Faisabilité des périmètres de protection du captage de l'agglomération de Bourges à la Peupleraie de Souaire, commune de St-Germain-du-Puy.

Avis sur les résultats des études et travaux réalisés en 2021

Communauté d'agglomération Bourges Plus (18)
Indice BSS : BSS004AYRB

Alexis Gutierrez
Hydrogéologue agréé
17/05/2022

Figure 1 : Proposition pour la zone d'étude environnementale

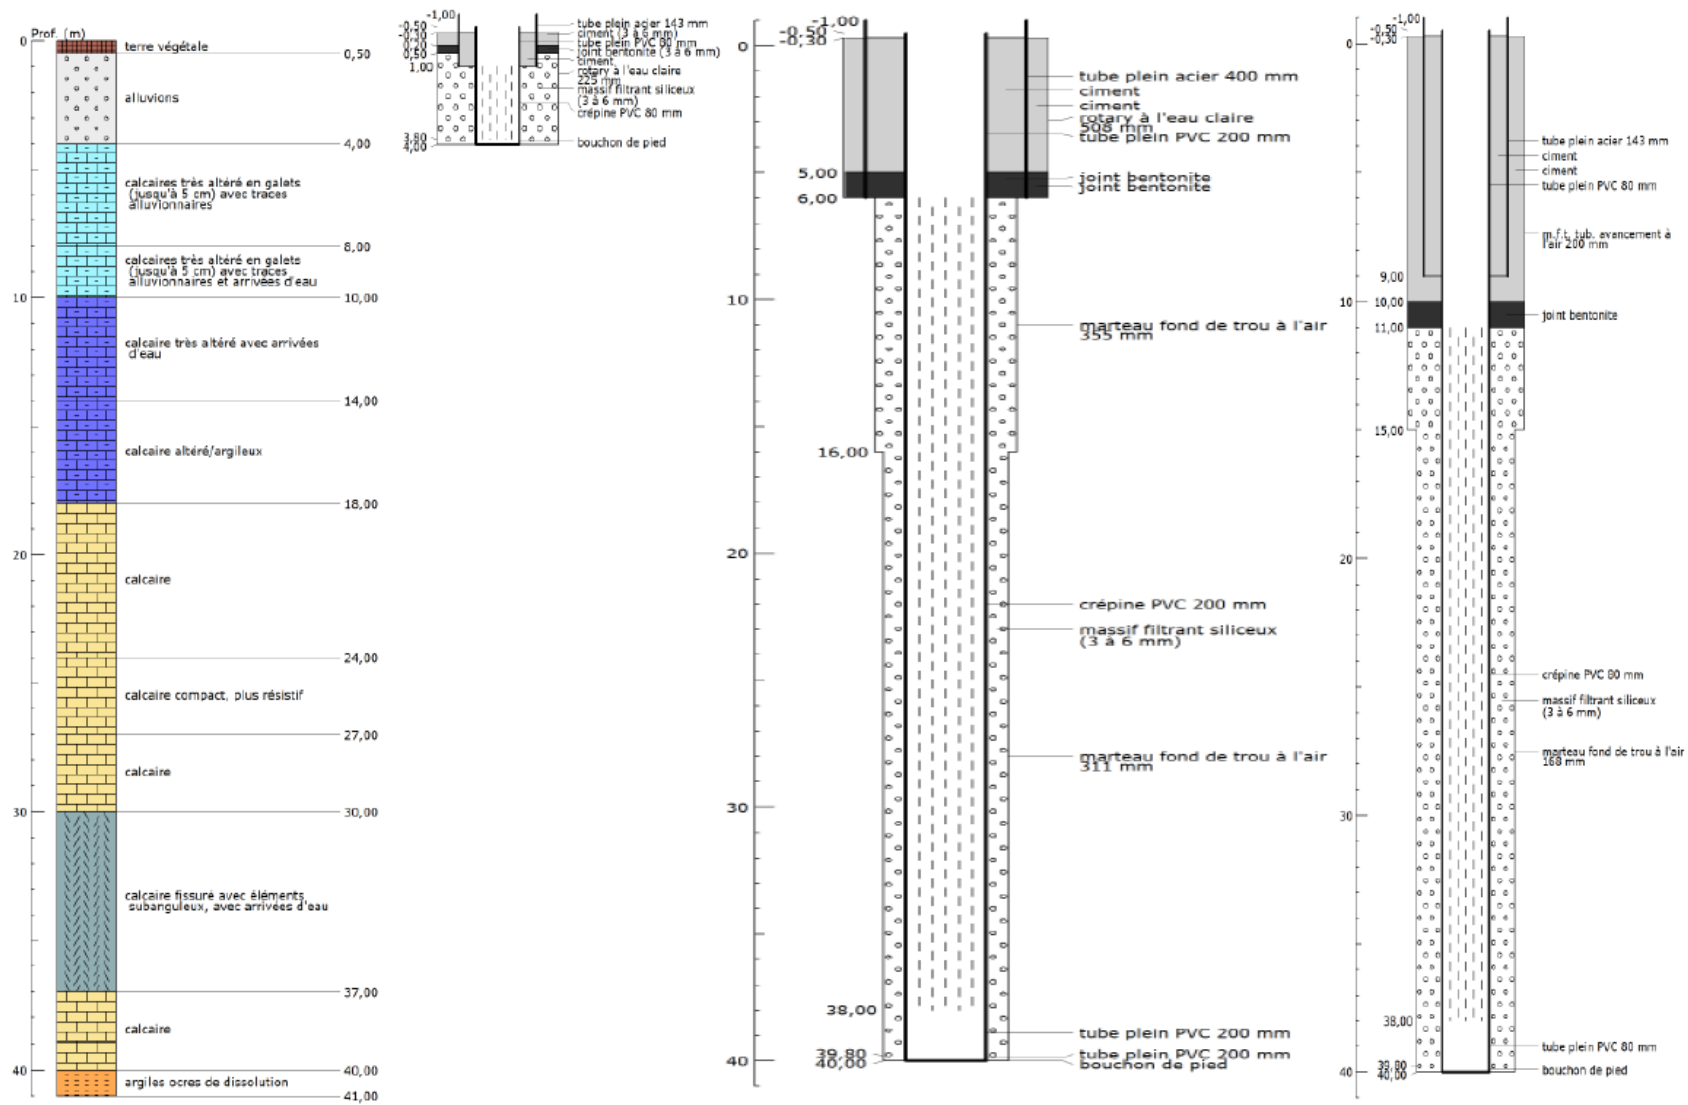
Sachant qu'il est envisagé un deuxième forage dans la peupleraie, voire un troisième, l'inventaire des sources de pollution pourra être réalisé sur un périmètre commun pour les deux ou trois ouvrages.

La zone sur laquelle il est proposé de mener l'étude environnementale s'étend en amont jusqu'à Savigny-en-Septaine et englobe Moulins-sur-Yèvre et Saint-Germain du Puy. Elle est représentée en Figure 1.

La zone ainsi délimitée fera l'objet d'une étude environnementale plus détaillée dans la moitié ouest, proche des forages (nécessitant des contrôles de terrain), tandis que sur le reste du bassin seront indiquées les sources de pollutions potentielles recensées dans les différentes bases de données (ICPE, Basias, etc).

Figure 4 : Ré-interprétation du pompage d'essai du 26/08 au 02/09/2021. La courbe théorique (courbe rouge) semble calée sur les données observées (points jaunes)

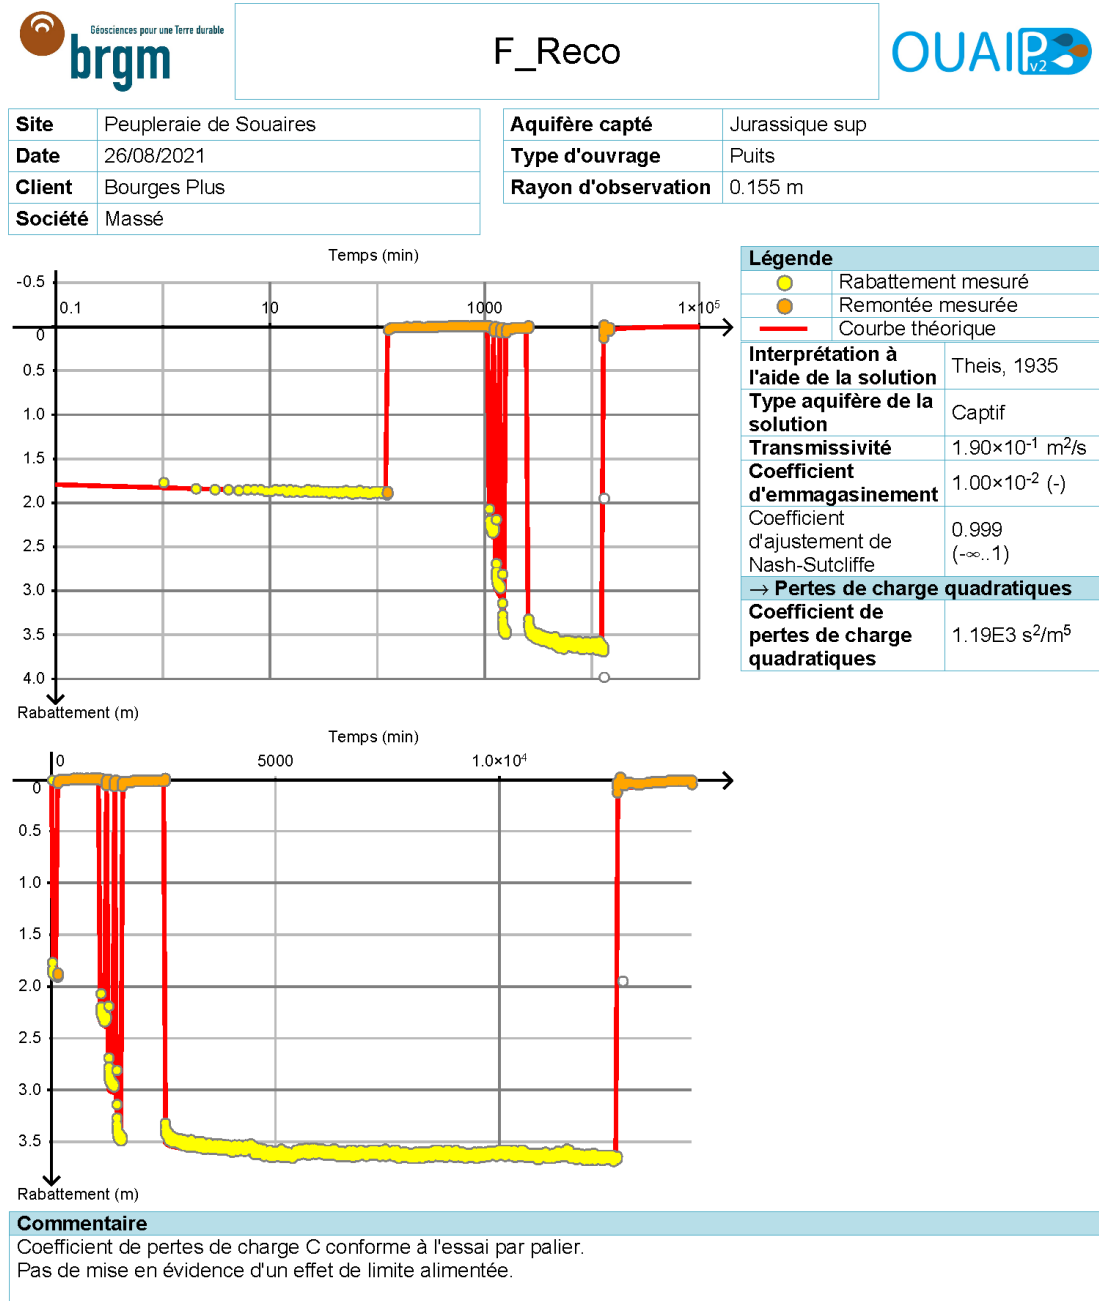
Les interprétations sont délicates car les rabattements sont essentiellement dus aux pertes de charge quadratique et toute variation extérieure devient sensible. Une réinterprétation des données de pompage a été jugée nécessaire. A première vue, un bon ajustement semble obtenu avec la formule de Theis sur le forage de reconnaissance (Figure 4). La transmissivité y est élevée ($1.910^{-1} \text{m}^2/\text{s}$).

Figure 6 : zoom sur les données de niveau dynamique au puits montrant i) un bruit lié à la qualité du capteur et ii) une fluctuation cyclique de période 24h.

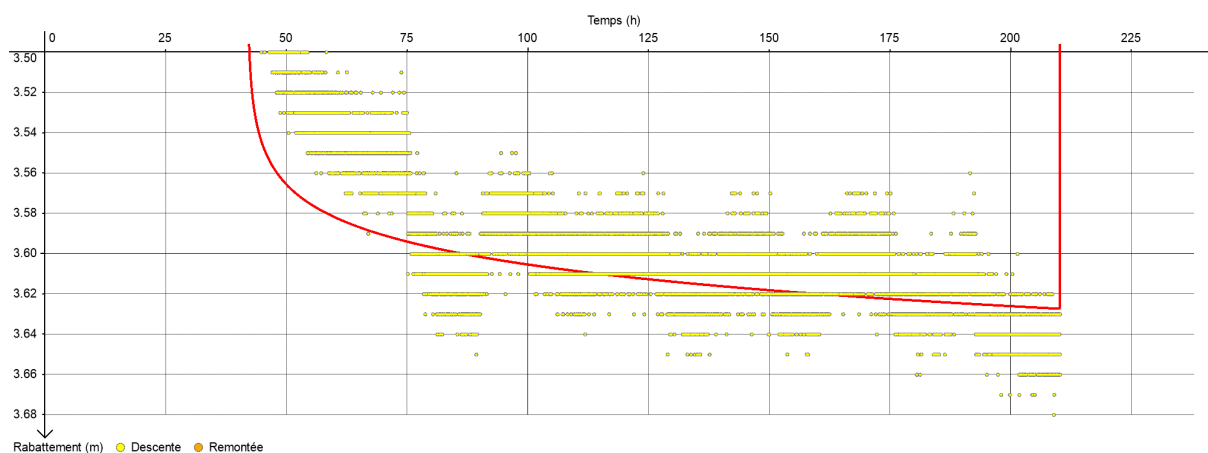
Dans le détail, (Figure 6), les mesures ne sont pas parfaites. Or, c'est sur la base de cet ajustement que l'on espère mettre en évidence un effet de limite éventuel pour préciser la connexion entre les cours d'eau et l'aquifère.

La qualité de l'ajustement est perturbée par plusieurs facteurs :

- La sensibilité des capteurs est insuffisante sur les trois ouvrages ce qui se traduit par un bruit au niveau de la donnée.
- Le niveau de la nappe n'est pas identique avant et après l'essai (à moins qu'il ne s'agisse d'un problème de dérive du capteur). Il nécessite une correction.
- Une cyclicité apparaît dans la variation de la donnée avec une période de 24h. L'amplitude est difficile à déterminer à cause du bruit de la donnée.

Figure 19 : Localisation des points de mesure (source [10])

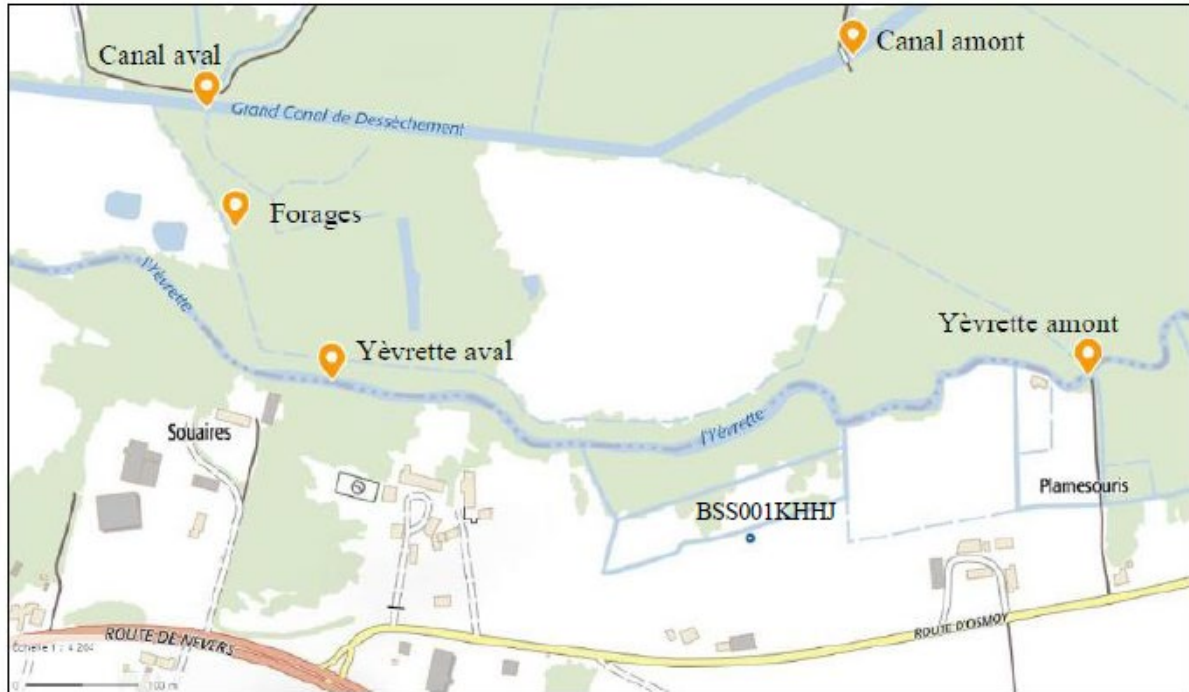
On remarquera cependant à partir de la Figure 19, que la station Yèvre **n'est pas en aval** du forage. Il aurait été plus judicieux de situer cette station à l'ouest, où la distance est plus faible et la position bien en aval du captage par rapport aux écoulements des cours d'eau. De fait, l'absence d'impact sur l'Yèvre n'est pas significative d'une absence de relation avec les eaux de surface.

Mme Santini m'a indiqué que cette position résulte d'une contrainte de passage pour le tracteur de l'agriculteur. La conduite de rejet de l'eau pompée ne pouvait pas lui couper la route. Le rejet a dû être réalisé dans l'Yèvre en amont du captage forçant les mesures de débit à être réalisées elles aussi en amont, ce qui enlève beaucoup de sens à l'opération de jaugeage différentiel.

Figure 20 : Suivi des nitrates durant le pompage.

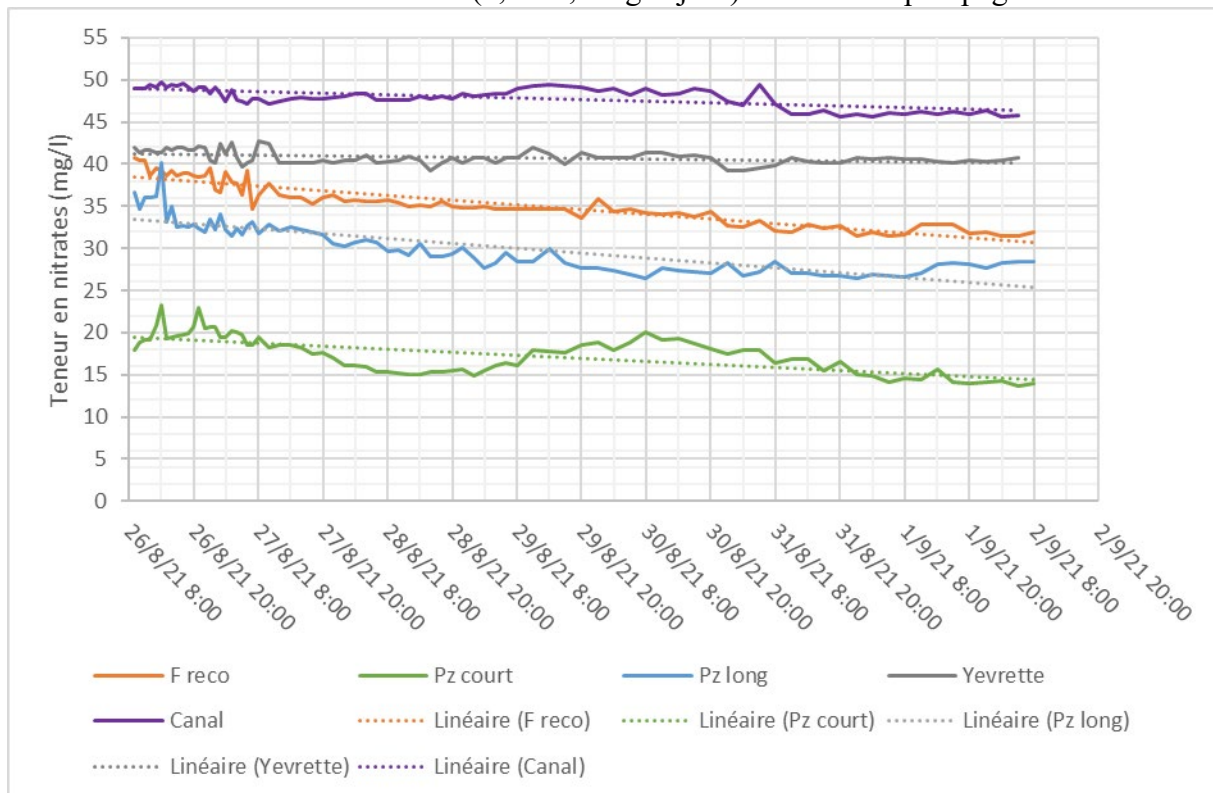
La Figure 20 illustre l'évolution des nitrates au cours du pompage. On y constate que les eaux de surface ont des concentrations nettement supérieures aux eaux souterraines (41 mg/L pour l'Yèvre et 48 mg/L pour le canal de dessèchement). A cette période de l'année où les écoulements de surface correspondent à la vidange des nappes, les cours d'eau portent la marque de territoires traversés plus impactés par les nitrates que la peupleraie.

Concernant les eaux souterraines, les eaux du forage de reconnaissance, dont une partie provient des arrivées d'eau profondes, sont plus chargées en nitrates (35 mg/L) que celles des piézomètres long (30 mg/L) et court (18 mg/L). De plus, dans les eaux souterraines, les teneurs ont une tendance à la baisse (0,7 à 1,1 mg/L/jour) au cours du pompage.

Les eaux souterraines semblent donc se diluer au cours du pompage. Comme l'indique EDREE, « la baisse de la teneur en nitrates observée au cours du pompage de longue durée sur l'eau du forage de reconnaissance peut s'expliquer par la participation de la nappe des alluvions à l'alimentation du forage et donc par un effet de dilution puisque la nappe des alluvions est moins chargée en nitrates que la nappe des calcaires ».

A partir des 8 mg/L de décroissance observée au cours du pompage au forage F_Reco, EDREE estime une participation de la nappe des alluvions à l'alimentation du forage de reconnaissance à 39 % et une participation de la nappe des calcaires de 61 %. Ces proportions peuvent varier dans le temps.

Figure 21 : Evolution de la conductivité pendant le pompage

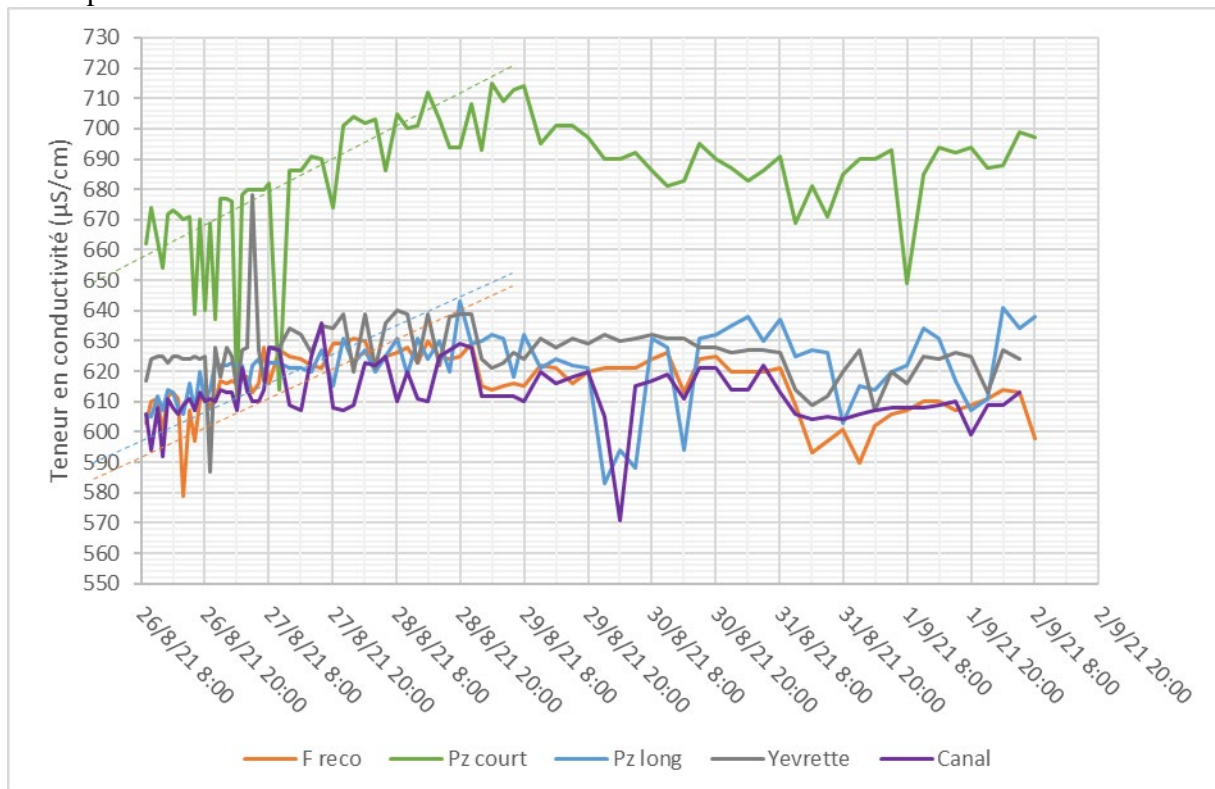
La conductivité augmente dans les eaux souterraines au début du pompage pendant la première journée (Figure 21) puis évolue avec un bruit important sans manifester de tendance. Elle évolue peu dans les eaux de surface qui sont de même ordre de grandeur que les eaux de la nappe calcaire. Cet équilibre entre les conductivités des eaux de surface et des eaux de la nappe jurassique est un indice comme quoi la vallée de l'Yèvre est une zone de décharge de l'aquifère jurassique.

On peut s'étonner de ne pas voir la conductivité augmenter dans le forage tout au long du pompage si près de 40% des eaux pompées proviennent du niveau alluvial plus minéralisé. S'il s'agit du fer ou du manganèse, il y a peut-être en jeu des phénomènes de précipitation au passage entre le milieu réducteur des alluvions et celui plus oxydant des circulations karstiques.

Figure 23 : Simulation d'un traçage au Pz-Court selon deux hypothèses (rapide et lente)

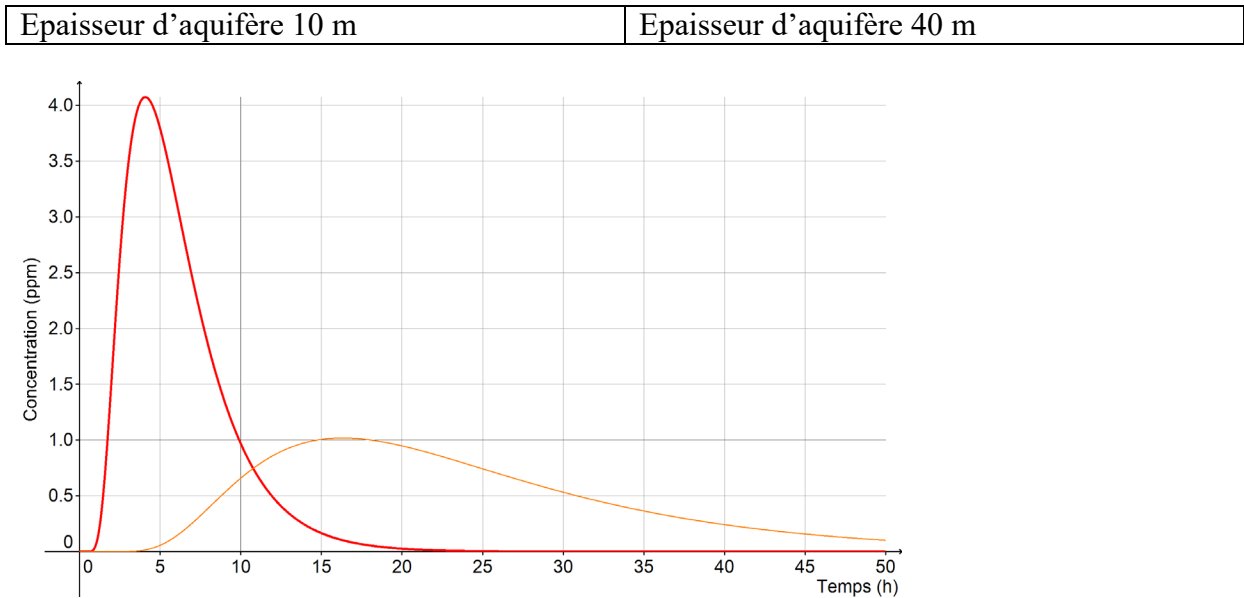
En remplacement de ce traçage non réalisé, et au vu de l'intérêt de quantifier la connexion entre les alluvions et la nappe calcaire dont plusieurs indices attestent l'existence, il est proposé de faire un traçage entre le piézomètre court et le forage de reconnaissance.

Connaissant les difficultés de mobilisation d'une unité de pompage, il est envisagé de mettre en œuvre un pompage de faible capacité (10 m³/h). Une simulation montre qu'une injection de 250 g d'uranine dans le piézomètre passerait probablement en moins de 24h.

Il semble donc faisable de mettre en œuvre ce traçage avec de petits moyens.

Pour remplacer le traçage qui n'a pas pu être fait on devra envisager un traçage entre le Pz-Court et le forage d'exploitation pour estimer les connexions entre les alluvions et le captage.

Une simulation (§2.4.3) a montré que le traceur passerait théoriquement en moins de 24 h à 48h (selon les hypothèses).
